[RENFORCEMENT DU RESEAU ECOLOGIQUE]

Compte-rendu atelier – 09/11/2021 – Venelles piétonnes du Chant d’Oiseau

Venelles Piétonnes
du Chant d'Oiseau
Drevelkens van Vogelzang

Eperviers

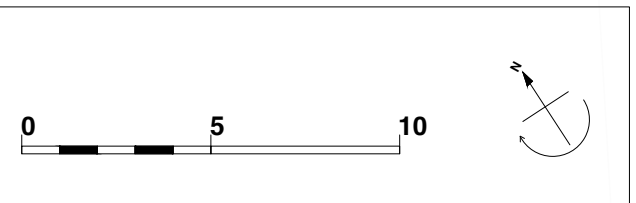
- Bonne idée de mieux indiquer les entrées de venelles.
- Question en termes de permis : Peut-on retirer un arbre et le remplacer par un arbuste ?
- Demande de ne pas assombrir les venelles.
- Faire attention à ne pas déranger les propriétés mitoyennes.
- Proposition de mettre des bancs aux entrées des venelles pour favoriser le contrôle social.
- Ne pas mettre les bancs trop proches des poubelles.

Eglantines

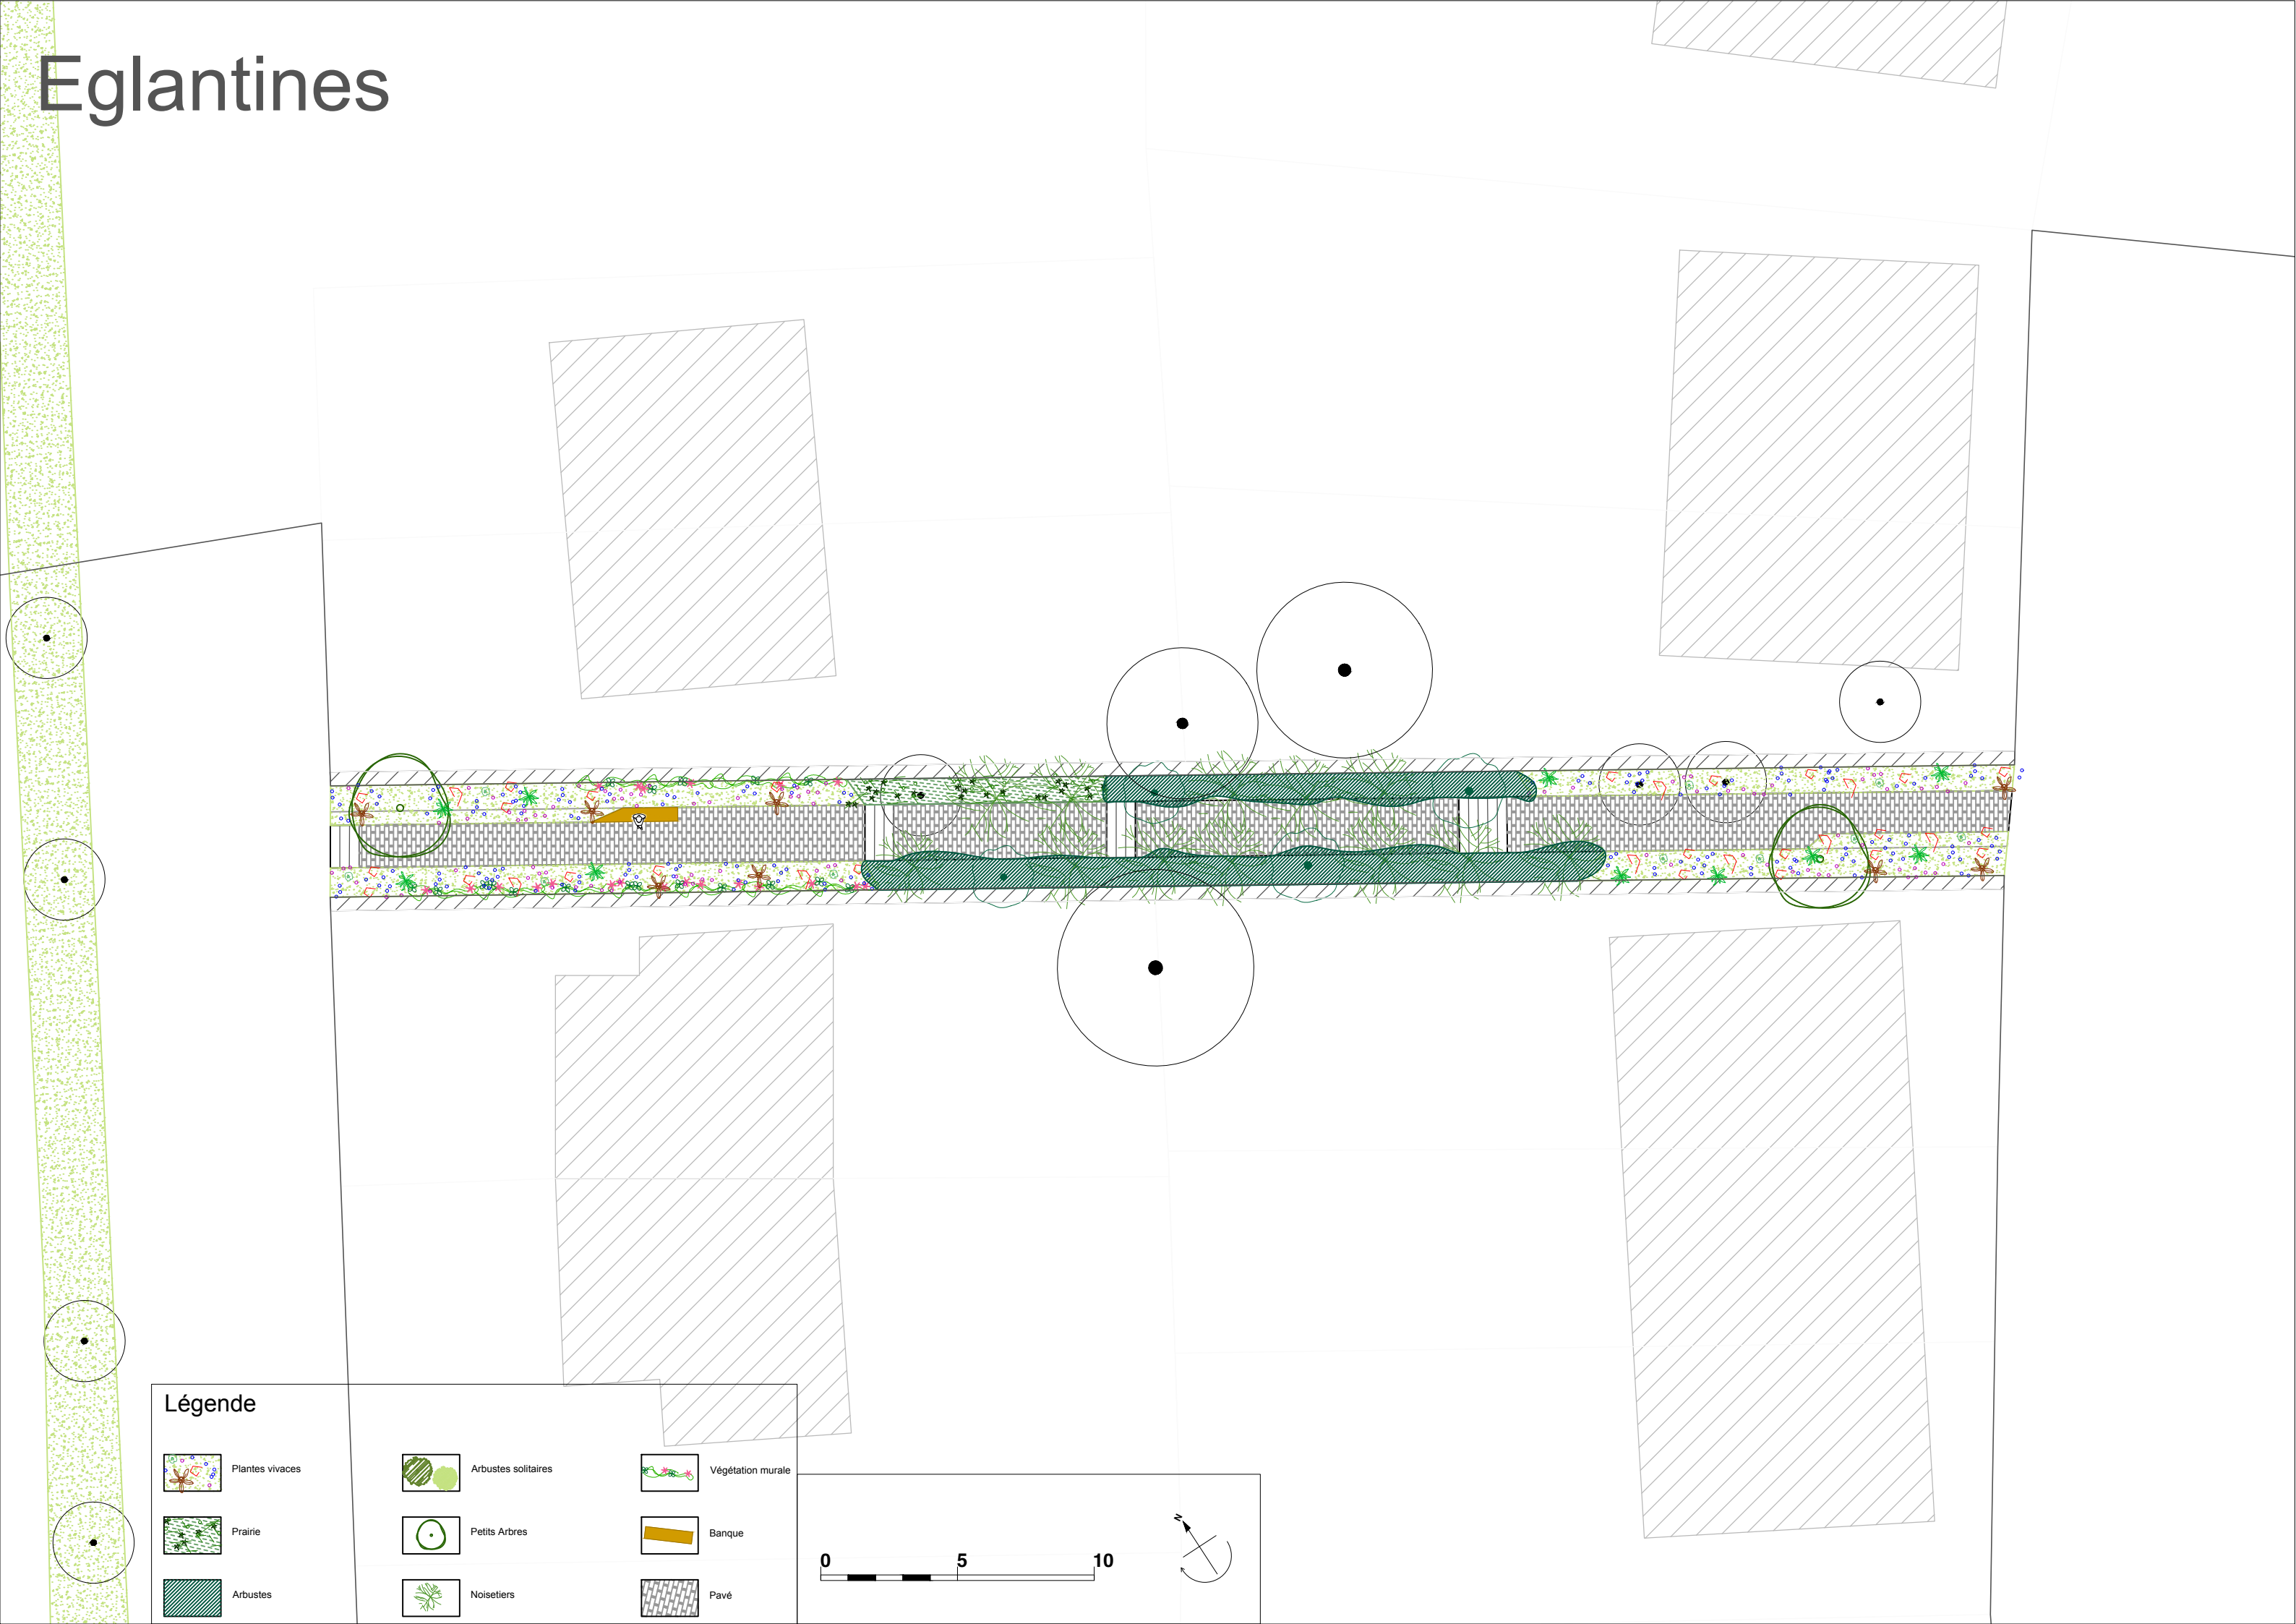
- Charmille de noisetiers intéressante pour l'ombre.
- Ajouter des bancs à l'entrée.

Camélias

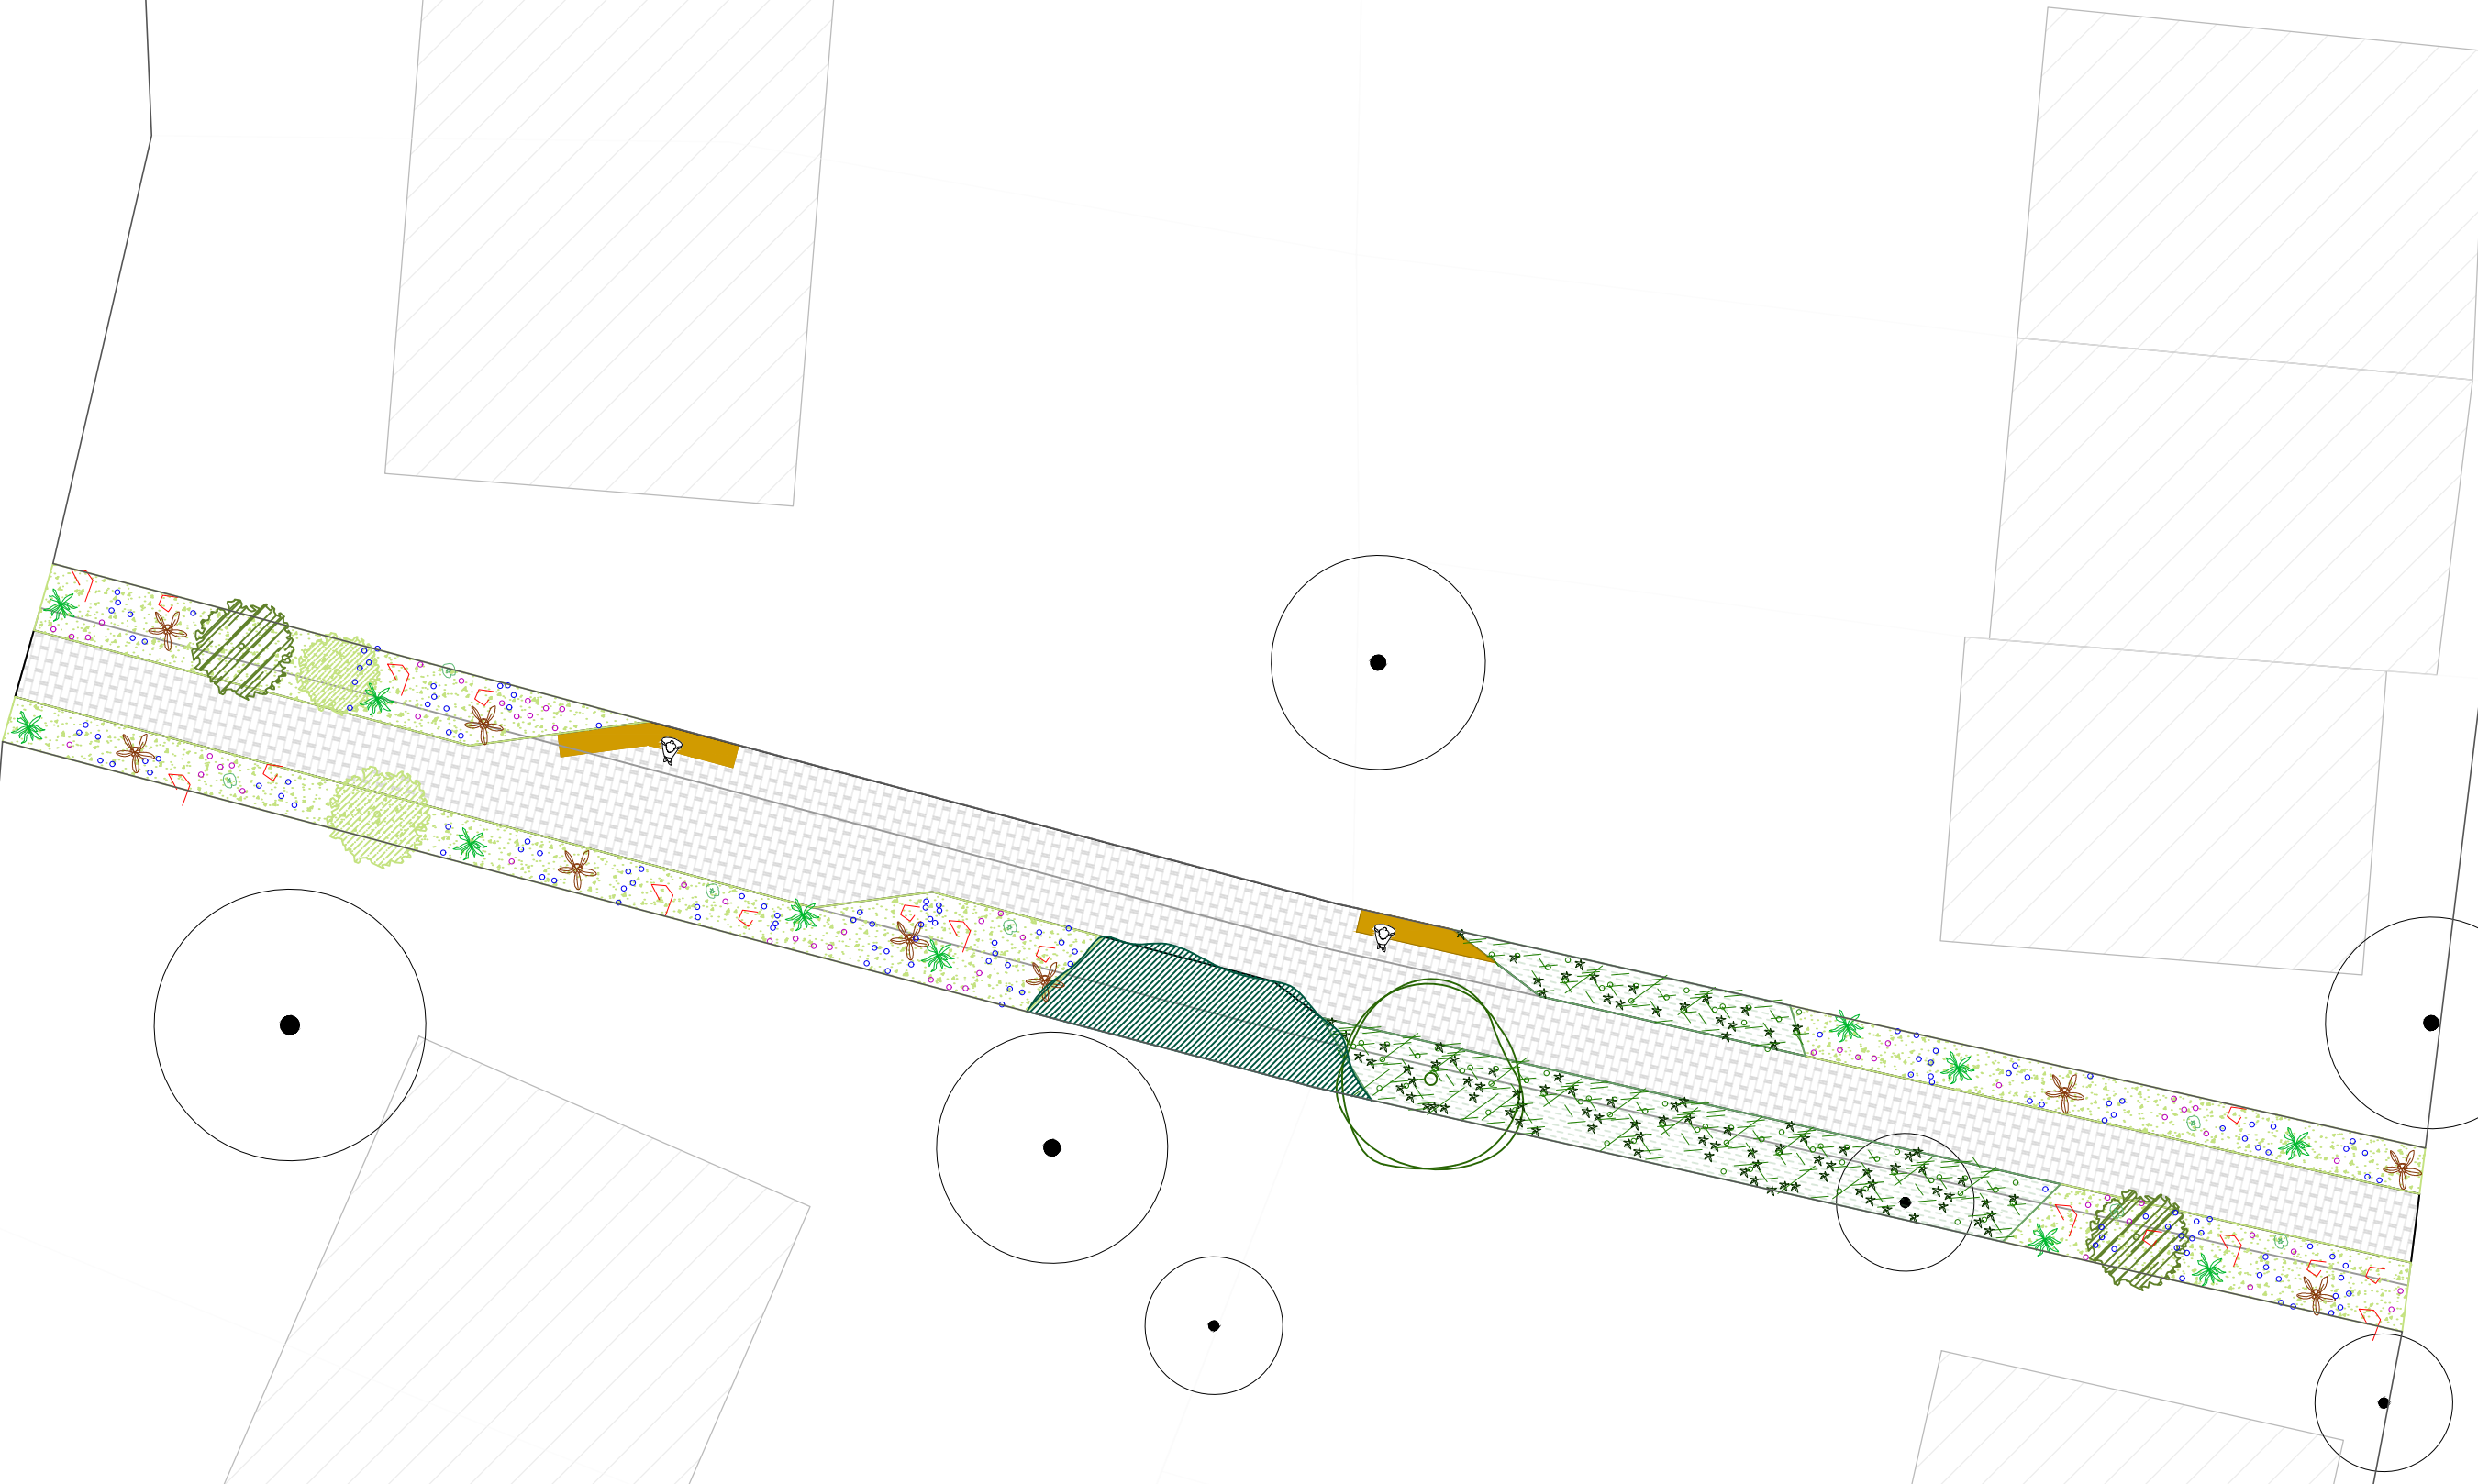
- Vérifier avec la commune si les arbres vont être enlevés ou non.
- Nécessité de faire une expertise (Marc Dupont) sur les arbres malades avant de décider si on les abat ou non. (Débat : Ne faut-il pas laisser un arbre mort en retirant les branches ? Ne les retirer que s'il y a un risque de transmissions de maladie aux autres.)
- Crainte que les riverains ne soient déçus si on retire les cerisiers du japon en raison de leur côté esthétique.
